Archambault Institution – Finishing Kitchen

ADDENDUM NO.3

Date : NOVEMBER 2 , 2016
Project : R.067720.800 –Archambault Institution – Finishing Kitchen
Project n° : CSC 550-02-341-3403 / DFS 4993

ADDENDUM PAGEAU MOREL NO. 2

**MECANIQUE
PLOMBERIE
ET
PLUMBING**
DISTRIBUTION D'EAU DOMESTIQUE
DOMESTIC WATER DISTRIBUTION
FIRST FLOOR
MODIFIÉ / MODIFIED

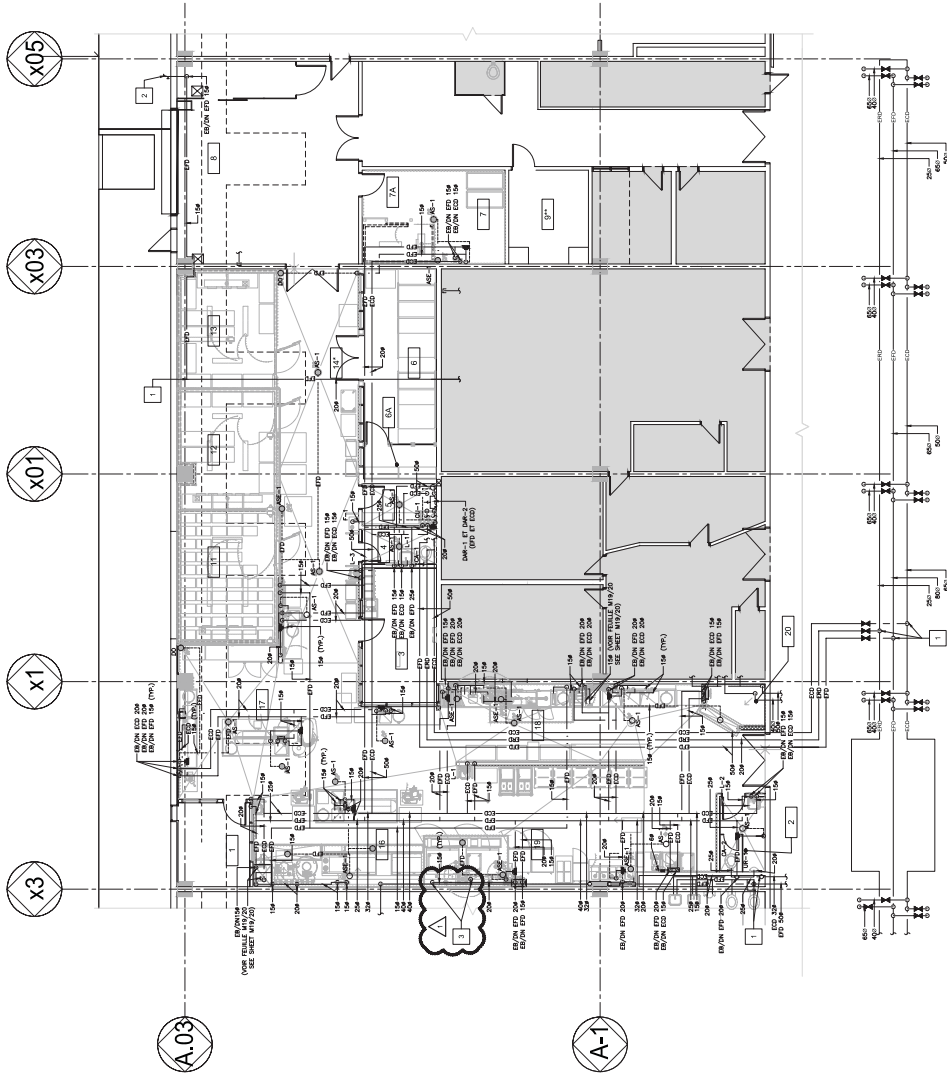
- 2.1 Additional information in electrical.
2.2 Fire protection modifications.
2.3 Installation of back flow preventer on combi oven (supplied by food services).

- 3.1 Specification
3.1.1 No revision to the specification.
3.2 MECHANICAL Drawings
3.2.1 The drawings are revised as per drawing on drawing M01.
3.3 ELECTRICAL Drawings
3.3.1 The drawings are revised as per drawing on drawing E01.

- 1 RACCORDER À L'EXISTANT.
CONNECT TO THE EXISTING.
 - 2 APPAREIL EXISTANT RELOCALISÉ.
EXISTING EQUIPMENT RELOCATED.
- INSTALLER LE DISPOSITIF ANTI-RETOURNEMENT
INSTALL BACK FLOW PREVENTER SUPPLIED
BY FOOD SERVICES.

**MÉCANIQUE
MECHANICAL**
**PROTECTION CONTRE L'INCENDIE
1ER ÉTAGE**
**FIRE PROTECTION
FIRST FLOOR**
DÉMOLITION /DEMOLITION

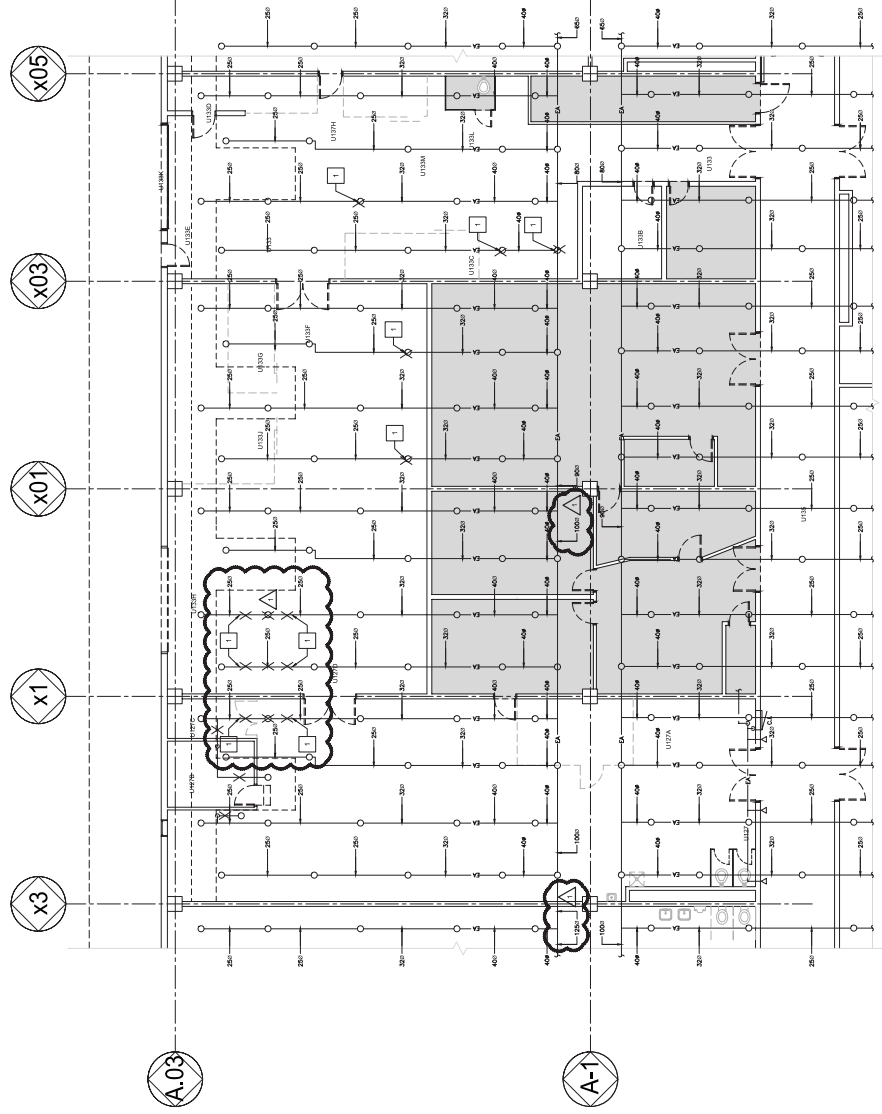
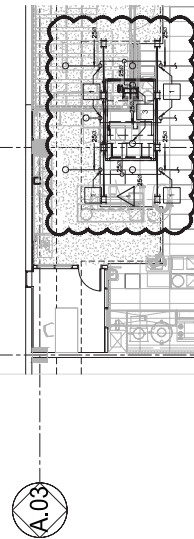
1 DÉMOLIR À CE POINT ET OBTURER.
DEMOLITION AT THIS POINT AND CAP.
